Ministero dell'Ambiente e della Sicurezza
Energetica

Parere n. 618 del 25 novembre 2022

Progetto:	<p><i>Verifica di Ottemperanza ex artt. 166 e 185 cc. 4 e 5 del Dlgs 163/2006 e valutazione del Piano di Utilizzo ai sensi del D.P.R. 120/2017</i></p> <p>Linea AV/AC Milano – Venezia, tratta AV/AC Verona – Padova, progetto definitivo 2° lotto funzionale Attraversamento di Vicenza</p> <p><i>IDVIP: 8797</i></p>
Proponente:	<p><i>Rete Ferroviaria Italiana S.p.A.</i></p>

NV02 – VIALE DELL'OREFICERIA

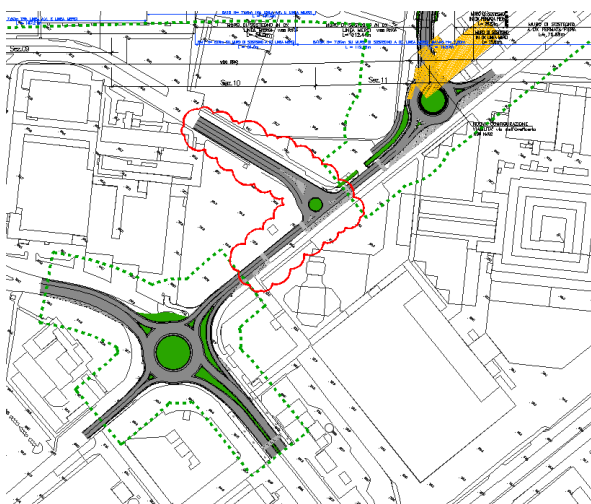
L'intervento sul NV02, si divide in configurazione finale e in configurazione provvisoria

In questa configurazione è stato necessario accogliere un traffico superiore rispetto alla configurazione esistente che porta alla demolizione della rotatoria, in modo da poter tenere due corsie per senso di marcia, e al ripristino in fase finale.

NV03 – RIPRISTINO PARCHEGGI ESISTENTI

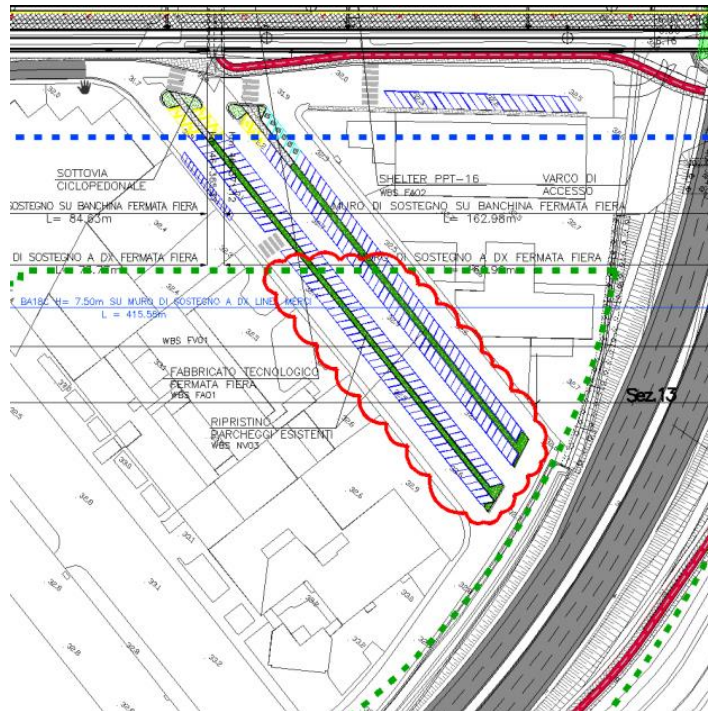
L'area di parcheggio viene arretrata a causa dell'inserimento della nuova pista ciclabile che comporta il restringimento della carreggiata esistente.

SL07 – SOTTOVIA CICLOPEDONALE VIA DE FERRETI

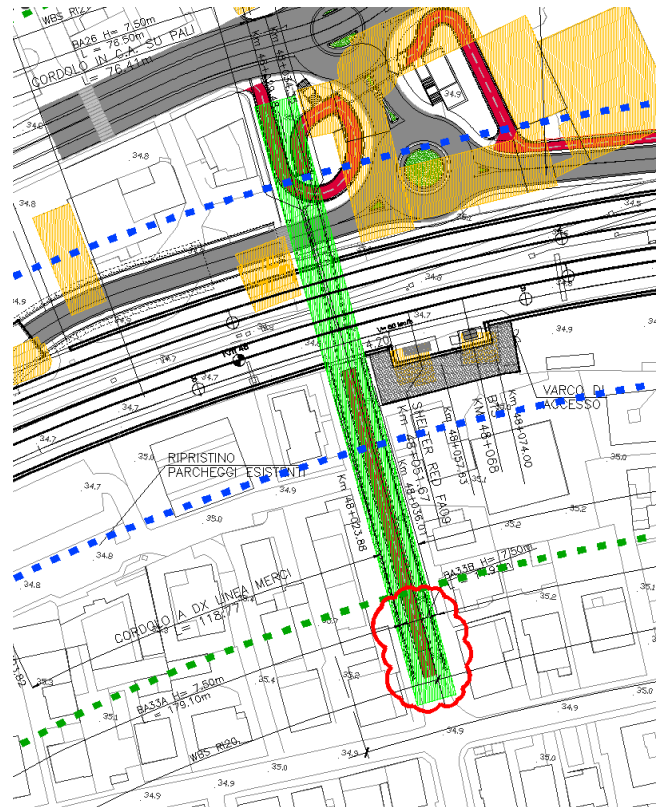
Per consentire un passaggio ciclopedonale più agevole, è stata garantita una pendenza limite del 5%.

NV06 – VIA MAGANZA

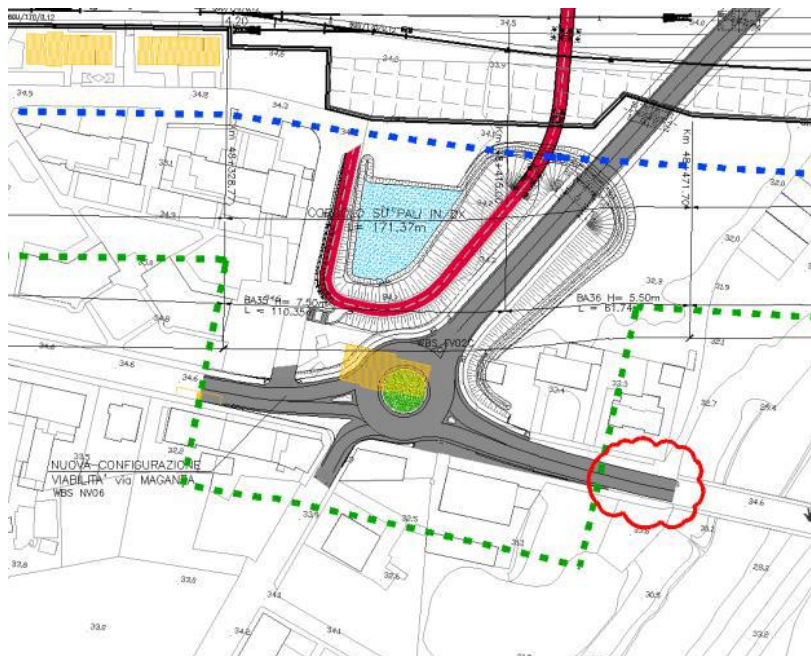
La porzione eccedente i limiti della Fascia di Vincolo Urbanistico, si limita ad essere una sistemazione della pavimentazione alla viabilità esistente a seguito del raccordo con la nuova rotatoria.

NV11 - DEPOSITO BUS TPL

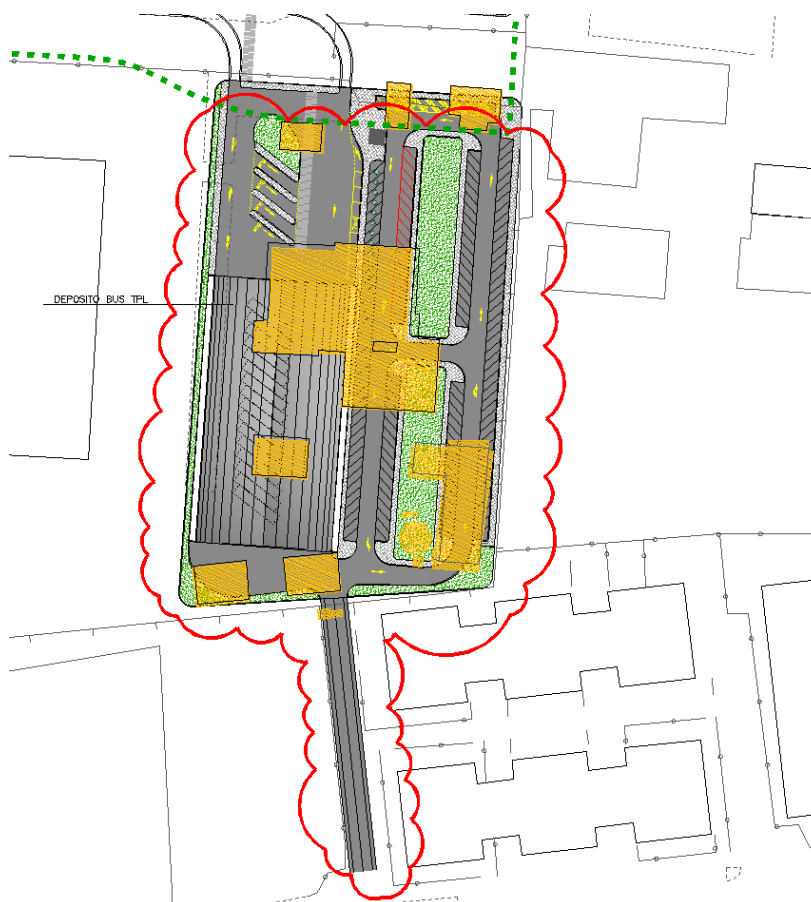
Il deposito dei bus elettrici viene ubicato nel piazzale del capolinea est, come previsto in PP2017, dedicando ad esso un'area di circa 6'000 m²
